ინფორმაციას მესტიის მუნიციპალიტეტში, მდ. მულხურაზე დაგეგმილი 40.2 მგვტ დადგმული სიმძლავრის „მულხურა ჰესი“-ს მშენებლობის და ექსპლუატაციის პროექტის გზშ-ს ანგარიშთან დაკავშირებით, სსიპ გარემოს ეროვნული სააგენტოს 2024 წლის 30 ოქტომბრის N21/11138 წერილში მოცემულ საკითხებზე რეაგირების შესახებ.

სურათი 2 : ძალური კვანძის გენერალური გეგმა

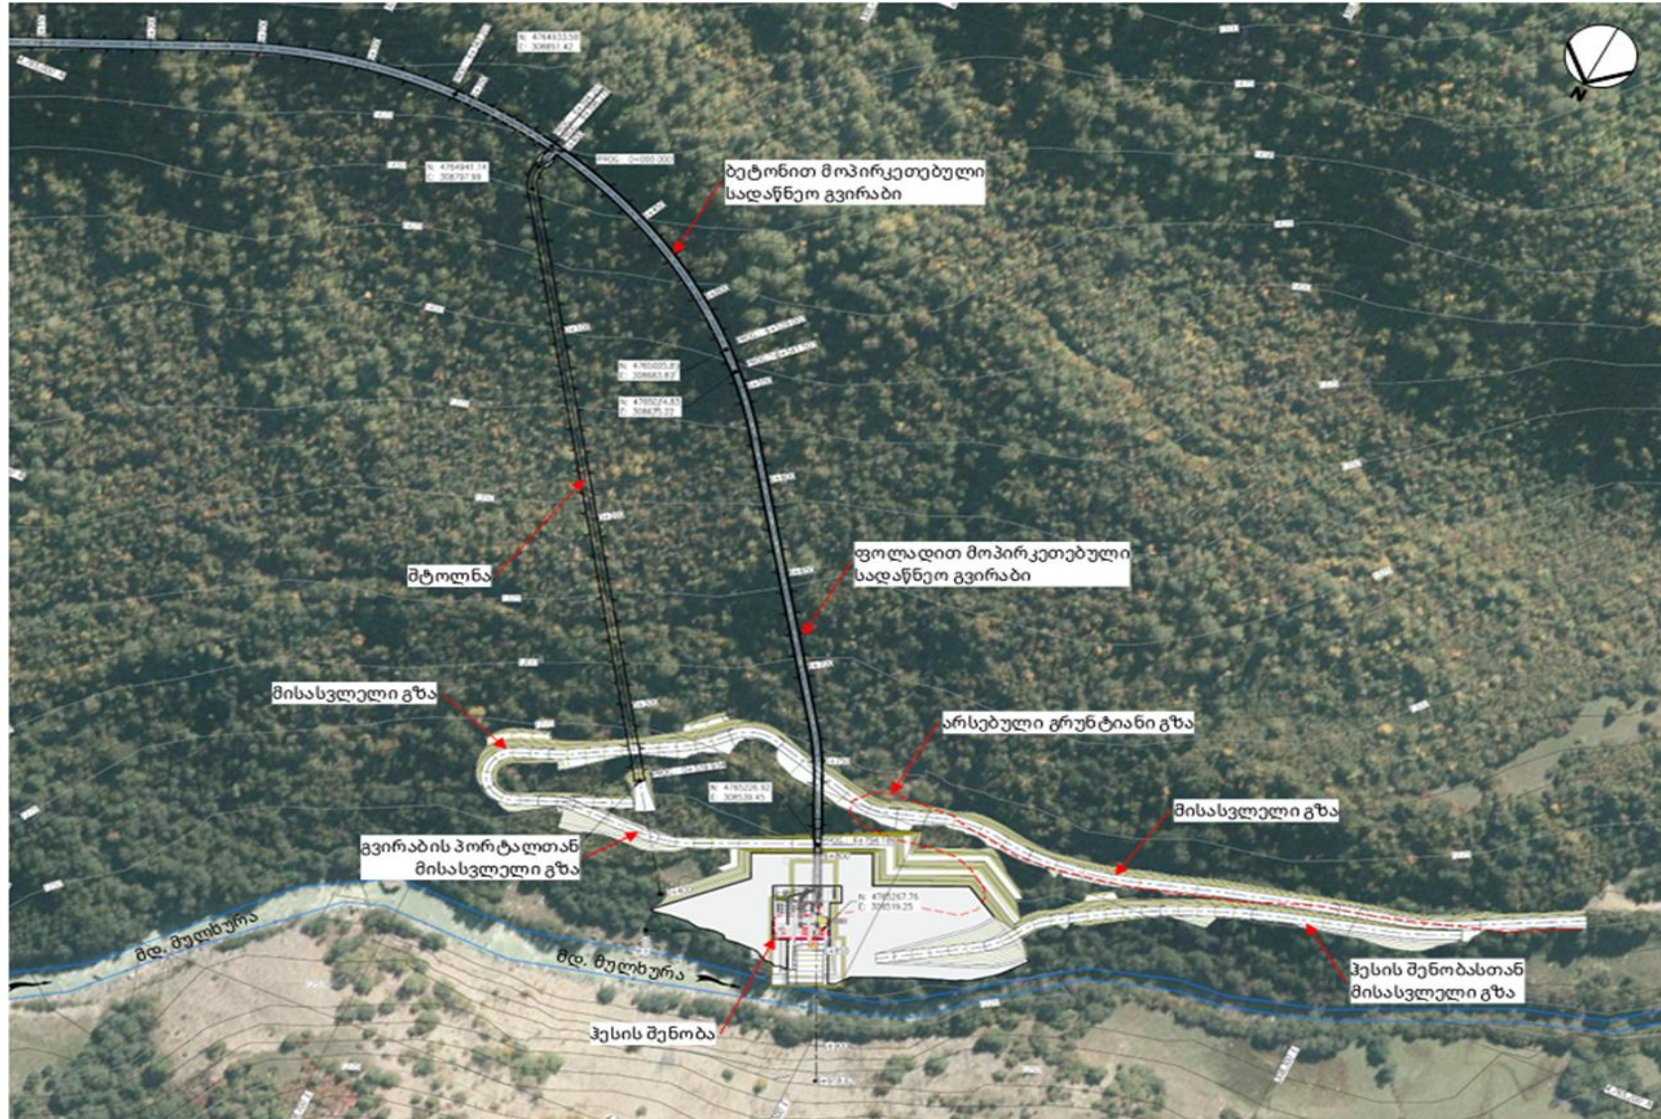
საკითხი 10 - წარმოდგენილ ნახაზების მიხედვით, დაზუსტებას საჭიროებს, სად ხდება სადერივაციო გვირაბის (ძირითადი წყალსატარი) განშტოება ორ-სამ სატურბინე მილსადენად.

კომპანიის პასუხი: სადაწნეო გვირაბის სატურბინე მილსადენებად განშტოება ხდება ჰესის შენობის უკან, მის უშუალო სიახლოვეს, რაც მოცემულია გზმ-ს ანგარიშის 4.2.3.1. პარაგრაფის ნახაზზე 4.2.3.1.1. იხილეთ თანდართული სურათი 2 და ნახაზი 1.
